Modulo per la presentazione delle osservazioni per i piani/programmi/progetti sottoposti a procedimenti di valutazione ambientale di competenza statale

ID: Codice procedura (ID_VIP/ID_MATTM):10844

Impianto per la produzione di energia elettrica da fonte eolica, costituito da 6 aerogeneratori della potenza complessiva di 37,2 MW, un sistema di accumulo da 25 MW e relative opere connesse in località "Rempillo" nel comune di Pitigliano (GR).

Analisi degli Impianti Eolici Esistenti e in Progetto

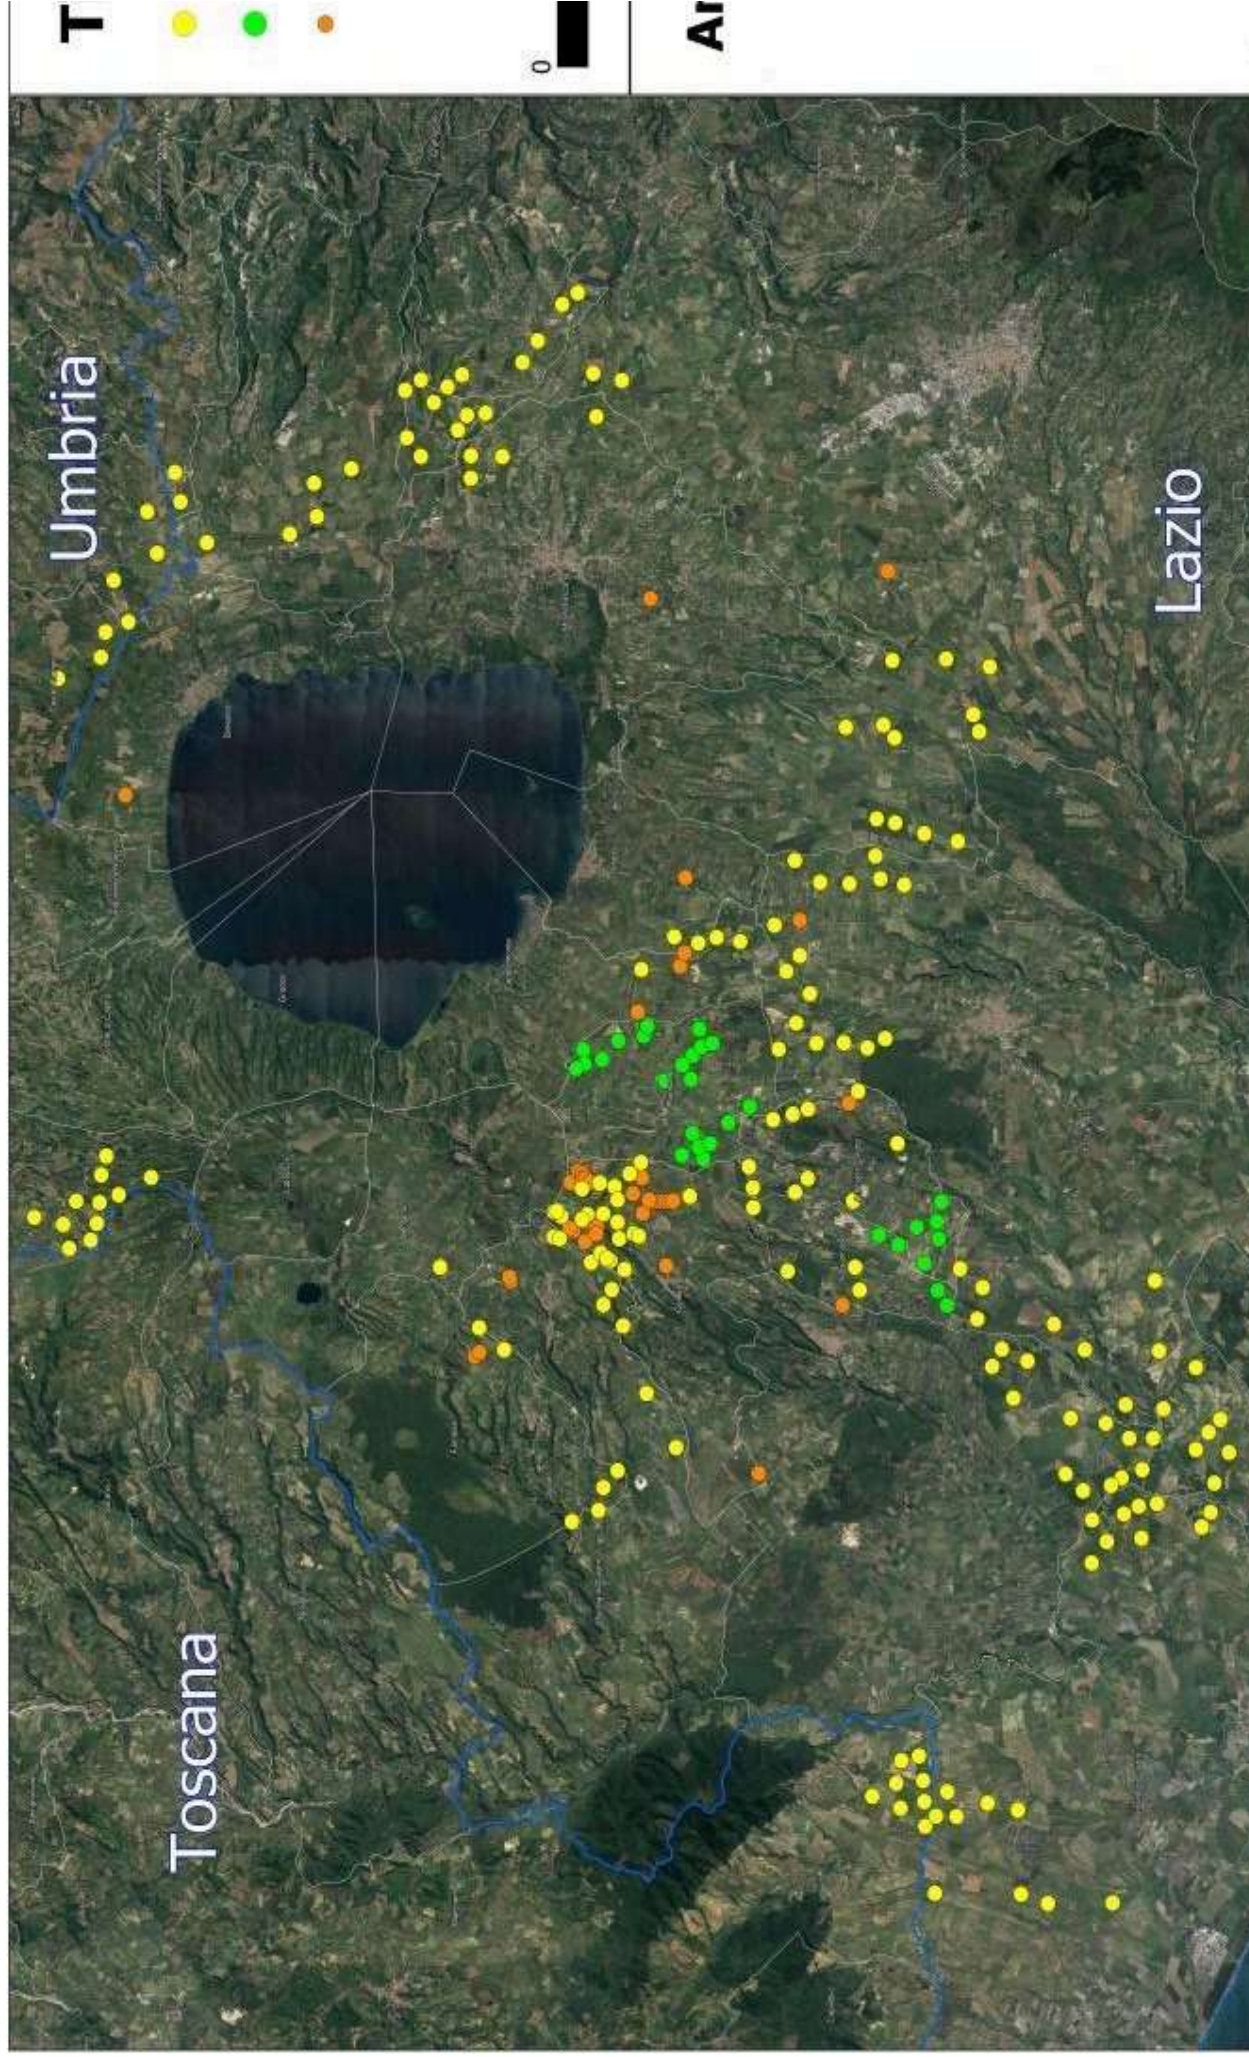
nn. 1 e 2 e crea anche degli impatti negativi anche sui beni naturalistici come verrà dettagliato nell'Osservazione n. 4. Inoltre andrebbe a sommarsi al già enorme cumulo di impianti eolici e fotovoltaici e geotermici che già creano una elevata criticità ambientale nella provincia di Viterbo e interferiscono anche con il territorio toscano come si può vedere dalle immagini nn. 4 e 5 dell'Allegato n. 1.

Nella valutazione degli effetti sinergici e cumulativi del documento si giunge all'erronea conclusione che tali effetti semplicemente non si verificano stante l'assenza di altri impianti eolici attualmente in funzione nelle vicinanze. Nello studio e valutazione di tali effetti è invece indispensabile includere non solo le altre installazioni già esistenti ma anche il cumulo dei progetti presentati, in fase di verifica e autorizzazione a qualsiasi livello. Ebbene sappiamo che nel raggio di 10,5 Km citati dallo studio (o poco più) oltre ad essere presente una selva di installazioni di mini eolico (che per la Regione Lazio, si ricorda, corrisponde ad una taglia degli aerogeneratori fino a 600 KW di potenza, quindi *non proprio mini*) nei territori di Farnese, Ischia di Castro, Valentano, Piansano, Cellere, si trovano a varie fasi di autorizzazione presso il MASE o presso la Regione Lazio una quantità di progetti di installazione di impianti eolici industriali dei quali lo studio sembra ignorare l'esistenza e che qui, sicuramente per difetto, elenchiamo. Tutti localizzati in Regione Lazio, provincia di viterbo:
